RESOLUCIÓN No.

POR MEDIO DE LA CUAL SE IMPONE UNA MEDIDA PREVENTIVA

En el presente informe técnico se evalúa la información remitida a través del oficio radicado de la referencia y se consignan las observaciones derivadas de la visita de control y seguimiento realizada a la Planta de Tratamiento de Aguas Residuales – PTAR Sector Ojo de Agua vereda Santa Ana.

Ilustración 1. Imágenes de Sistemas implementado en proyecto Sector Ojo de Agua vereda Santa Ana

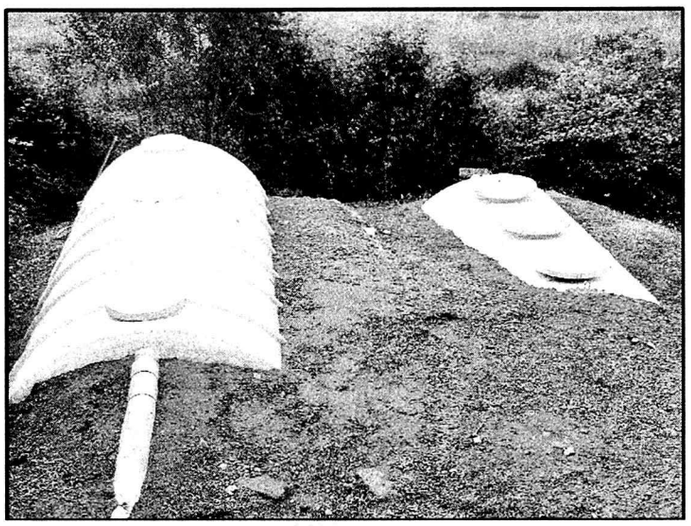
En la visita se evidencia la existencia de dos sistemas de tratamiento, tipo pozo séptico; por parte del personal que acompaña la visita se informa que hay un sistema que corresponde al aprobado en el permiso, el cual conserva las mismas características a las aprobadas en éste, y el otro sistema fue instalado por parte de la Administración del Proyecto de vivienda TERRA, para el tratamiento de sus aguas residuales; los efluentes de ambos sistemas se unen en una caja de inspección para realizar vertimiento único sobre la Quebrada La Pereira.

Es importante aclarar que el sistema de tratamiento que contaba con Permiso de vertimientos, es operado por ARSA E.S.P, el sistema instalado por TERRA es operado por la administración, por lo que la caracterización presentada solo corresponde a un sistema de tratamiento de aguas residuales domésticas.

Por parte de los acompañantes de la visita no fue posible la observación del punto de descarga.

26,4 El municipio deberá llevar a cabo acciones de mejora en la PTAR 1, para dar cumplimiento a la Resolución 0631 de 2015.
